改善箇所説明図

フロントアクスル断面図

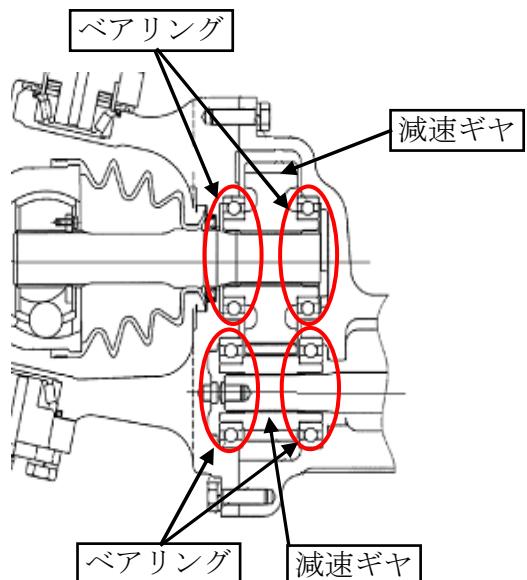
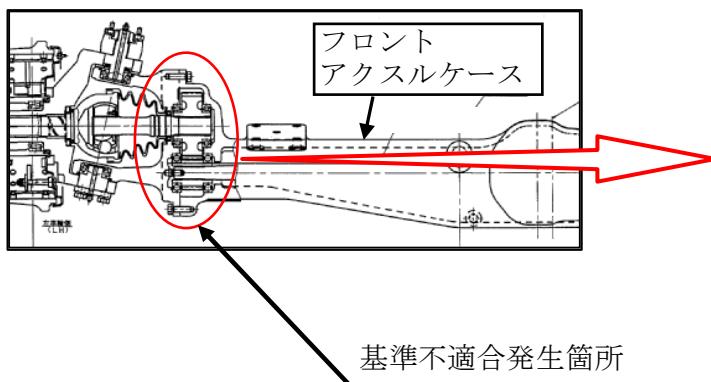
低床型全輪駆動車において、フロントアクスルの構造及び製造時の洗浄工程が不適切なため、アクスル内部の異物が減速ギヤのベアリングに浸入し、減速ギヤが破損することがある。そのため、そのままの状態で使用を続けると、異音が発生し、最悪の場合、当該ギヤに噛み込み、走行不能に至るおそれがある。

全車両、フロントアクスル及び減速ギヤのベアリングを対策品に交換し、減速ギヤを新品にする。

識別：フロントアクスルの前方右側に黄色のペイントを塗布する。
